品番	2341910C
品名	ユーロスマート シングルレバー洗面混合栓(引棒付)コールドスタート仕様寒冷地仕様
販売期間	2014年～2015年

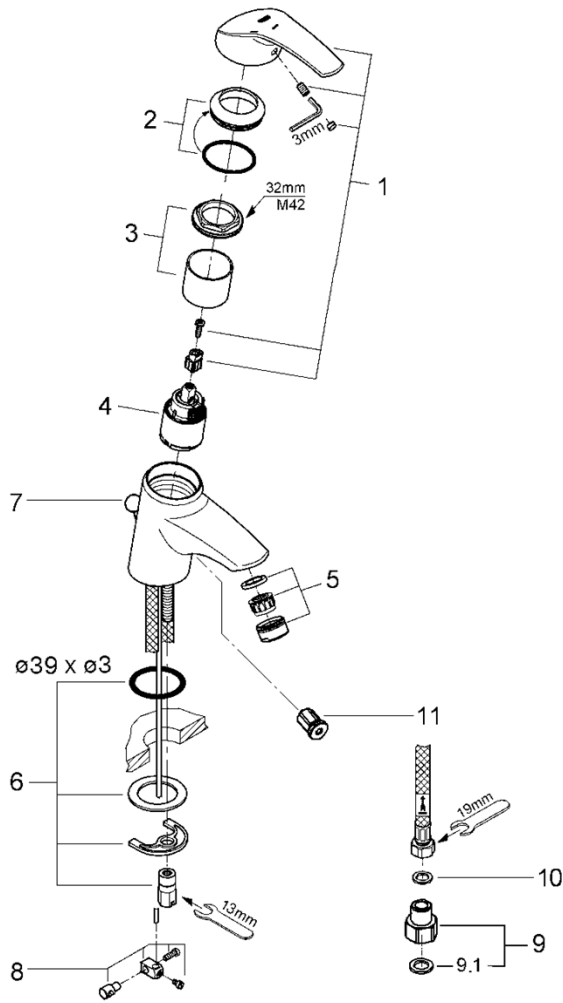
(注1)
2番（化粧カバー）、3番（止ナット）は製造時期により部品が異なります。
現場の部品をご確認いただき、同じものをご使用ください。
不要な部品は廃棄してください。

(注2)
06329000は、製品に付属の引き棒より40mm短い補給部品用の引き棒です。
交換をご検討の際は、現場で使用可能かご確認ください。

(注2) セラミックカートリッジは、ハンドル可動範囲が105°の交換用部品が廃番です。
後継品の40675500Uはハンドル可動範囲が55°でクリック感が無くなり、部品交換後は製品出荷時のご使用感とは異なります。ご了承ください。
